**AVIS RELATIF À LA PROTECTION
CONTRE LES EVENTUELS EFFETS NOCIFS ET NUISANCES
PROVOQUÉS PAR LES RAYONNEMENTS NON IONISANTS
GÉNÉRÉS PAR DES ANTENNES ÉMETTRICES STATIONNAIRES**

Commune : CHASTRE - Exploitant : PROXIMUS

Référence exploitant : 81SGE_04

Rapport n° 1467 / 2025

Figure 1 : Vue en plan des lieux de séjour et des points de contrôle

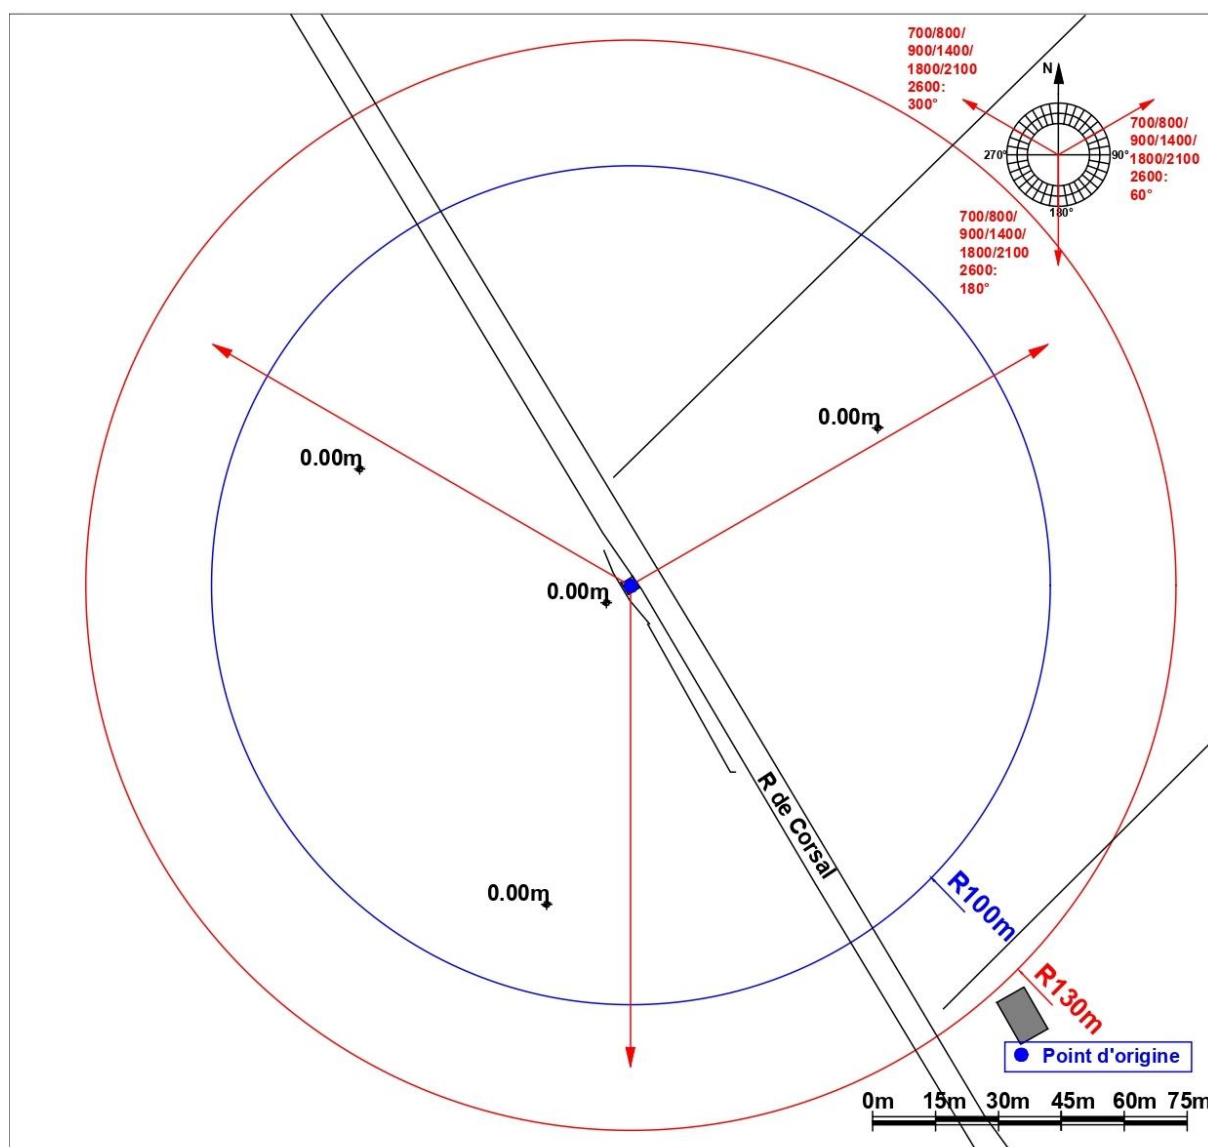
En ce qui concerne les antennes de l'installation mentionnées dans le tableau 1, la distance maximale à laquelle la limite pourrait être atteinte, à l'extérieur, est égale à 92,3 m. S'il n'y a pas de LS à une distance inférieure, les antennes respectent forcément la limite d'immission.

Dans le cas des LS situés à l'intérieur des bâtiments, une atténuation d'obstacle est prise en compte et il en résulte que la distance maximale à laquelle la limite pourrait être atteinte se réduit à 65,5 m.

Figure 2 : Vue en plan des installations d'antennes dans un rayon de 300 mètres autour de l'installation faisant l'objet de la demande d'avis

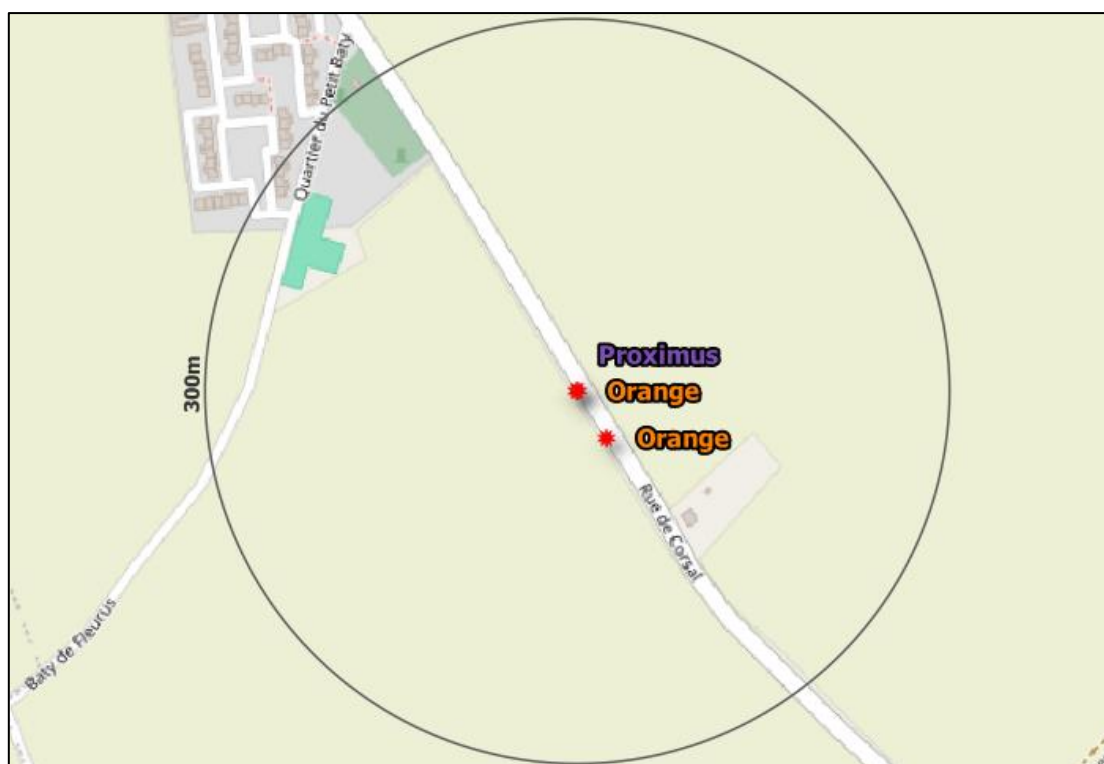
Compte tenu des considérations ci-dessus, il apparaît que l'intensité du rayonnement électromagnétique généré, dans les lieux de séjour situés dans un rayon de 300 mètres autour de l'installation référencée dans le paragraphe 2, par l'ensemble des antennes émettrices stationnaires de l'ensemble des exploitants du même site d'antennes émettrices stationnaires respecte la limite fixée à l'article 4, § 2 du décret.
